RYSUNKI ZAMIENNE

PRZEBUDOWA W ZAKRESIE:
PRZYSTOSOWANIA BUDYNKU DOMU POMOCY SPOŁECZNEJ „MAGNOLIA”
przy ul. NEPTUNA 22-24 w GŁOGOWIE
DO PRZEPISÓW OCHRONY PRZECIWPOŻAROWEJ
(PROJEKT NA WYKONANIE ZALECEŃ NAKAZANYCH W TRYBIE DECYZJI WYDANEJ PRZECZ
KOMENDANTA POWIATOWEGO PAŃSTWOWEJ STRAŻY POŻARNEJ W GŁOGOWIE)

ZMIANY NIE ISTOTNE* - wersja 2

Wersja 2 (zamienna) obejmuje zmianę w zakresie Parteru - Otwarta Portiernia

KLATKA K1 - PARTER 1:100

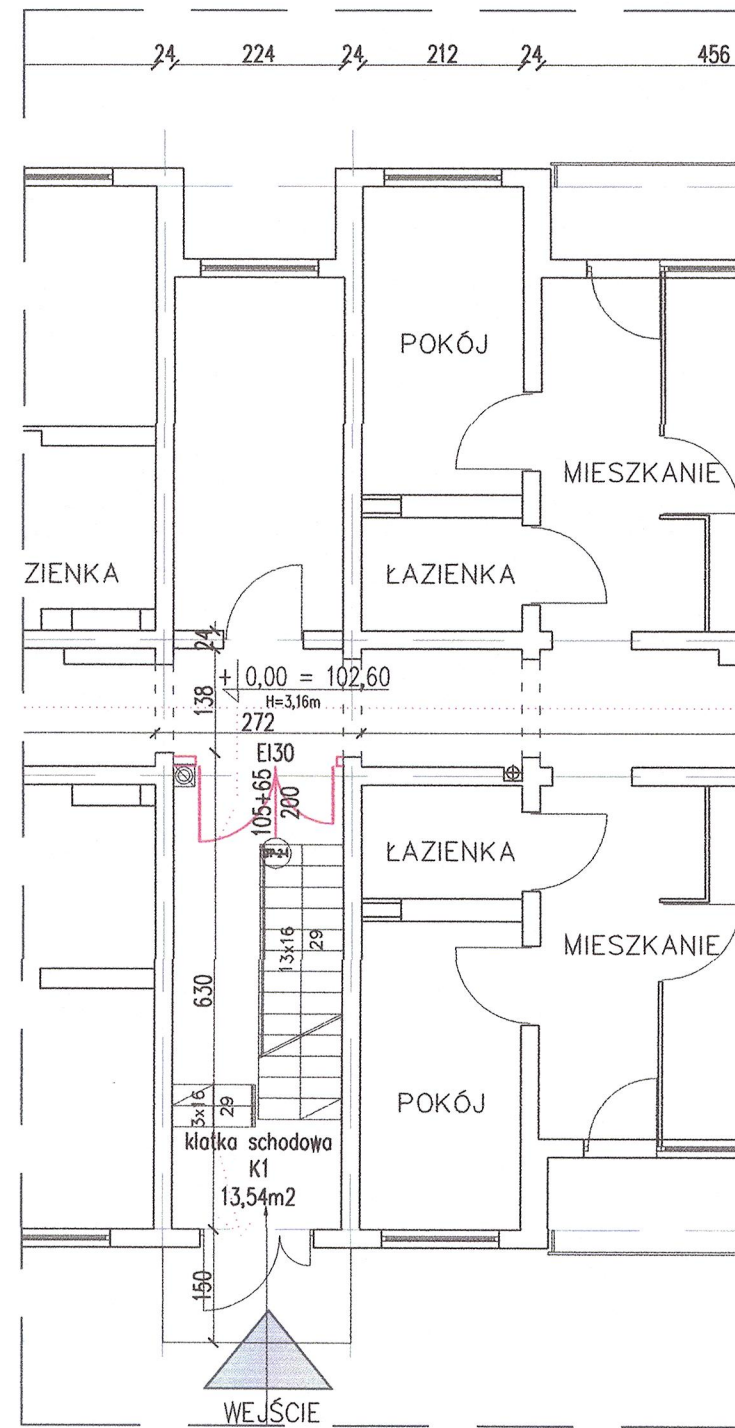
środkowa klatka schodowa K1 = 13,54m²
klatka oddymiająca
5% z 13,54 = 0,677m²
pow. czynnej oddymiania
napowietrzanie:
współczynnik o 1/3 pow. czynnej
0,677 x 1,33 = 0,900m²
skrzydło drzwi wejściowych = 100x200cm =
2,0m² pow. czynnej > 0,900m²
drzwi wejściowe klatki schodowej zastąpić przesłoną
na otwór napowietrzający

KLATKA K3 - PARTER 1:100

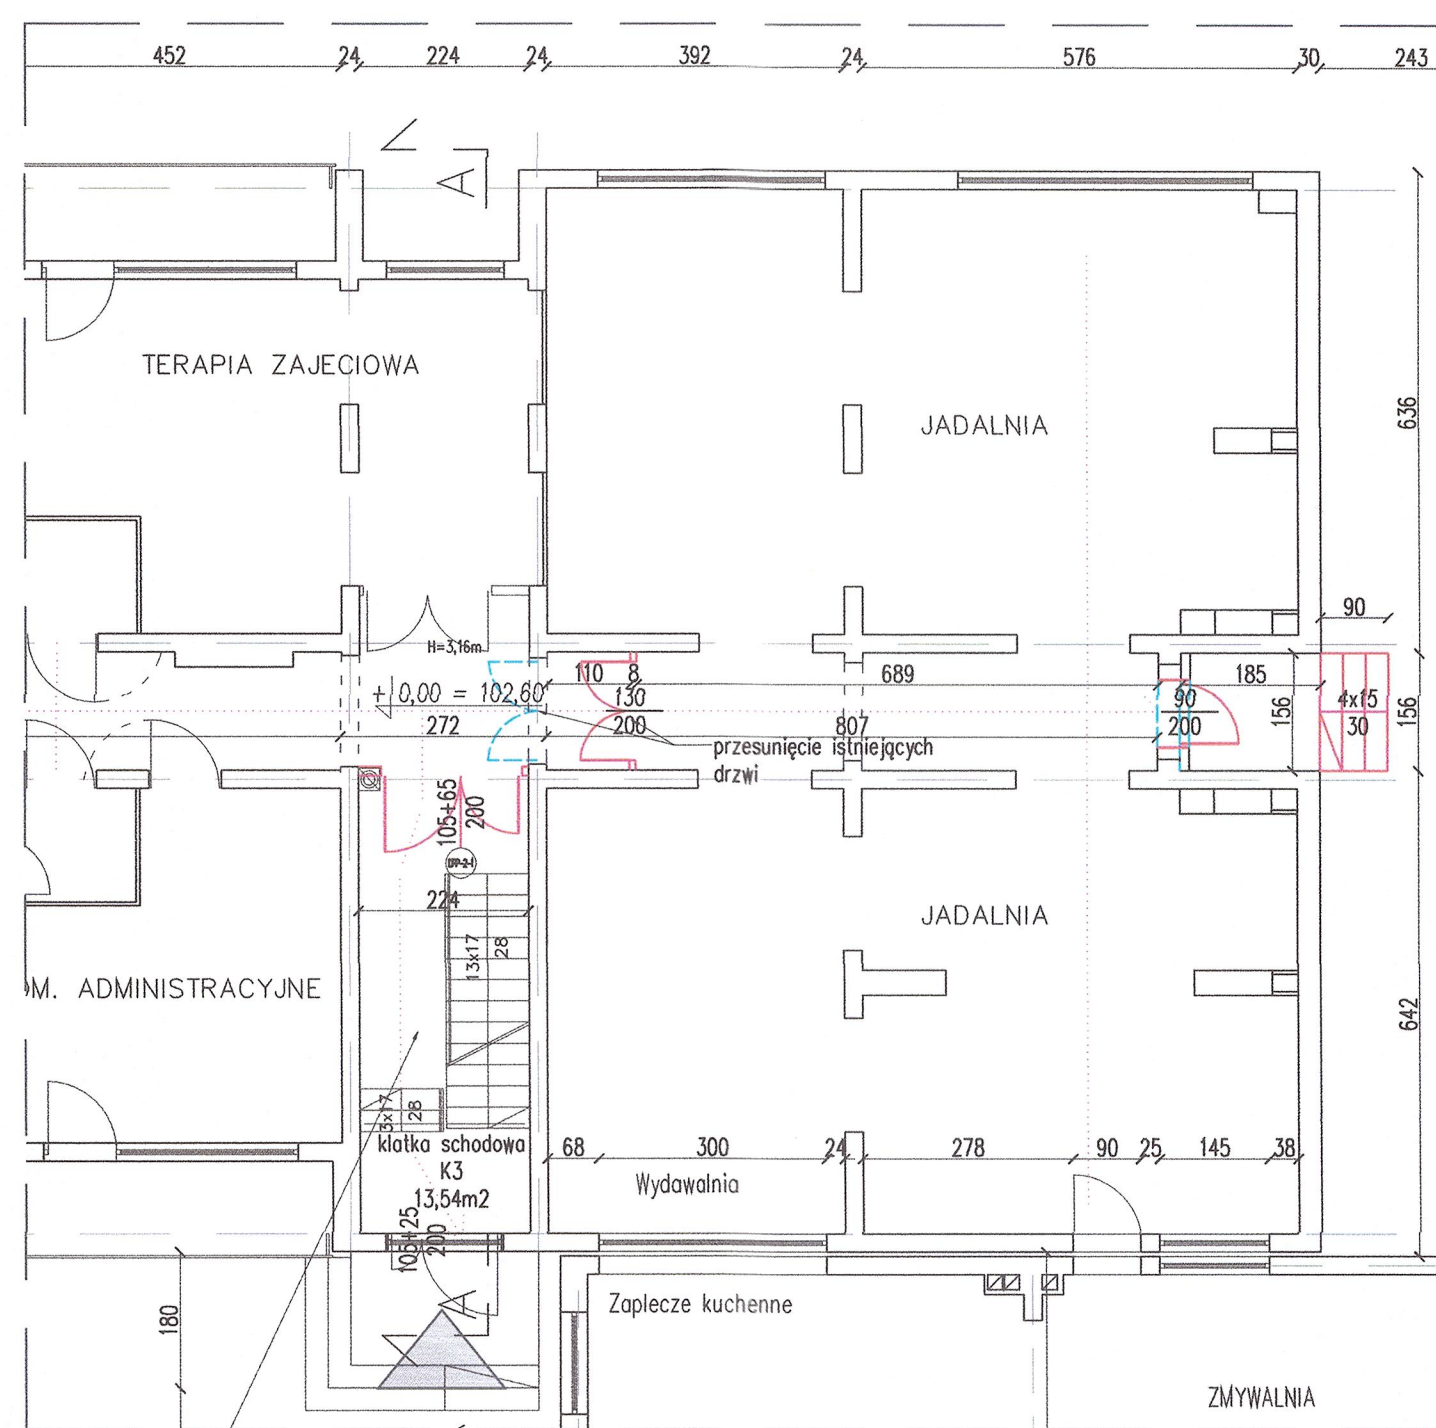
środkowa klatka schodowa K3 = 13,54m²
klatka oddymiająca
5% z 13,54 = 0,677m²
pow. czynnej oddymiania
napowietrzanie:
współczynnik o 1/3 pow. czynnej
0,677 x 1,33 = 0,900m²
skrzydło drzwi wejściowych = 100x200cm =
2,0m² pow. czynnej > 0,900m²
drzwi wejściowe klatki schodowej zastąpić przesłoną
na otwór napowietrzający
